改善箇所説明図

ドアラッチ（基準不適合発生箇所）

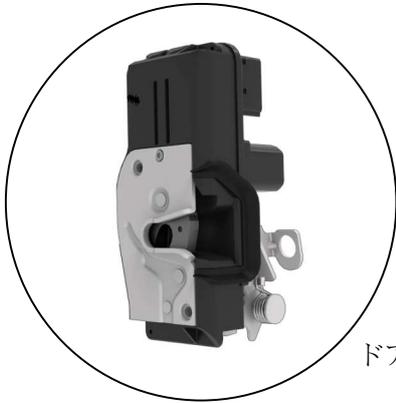
ドアラッチにおいて、作動の制御プログラムが不適切な為、衝突時等の衝撃で発生する電気的なノイズによって、ドアラッチアクチュエータが誤作動することがある。そのため、衝撃時にドアラッチの保持機能が解除され、最悪の場合、扉が開くおそれがある。

全車両、対策がなされたプログラムの配信を行う。

識別：ソフトウェアバージョン 2023.44.30 かそれ以降であるかにより識別。
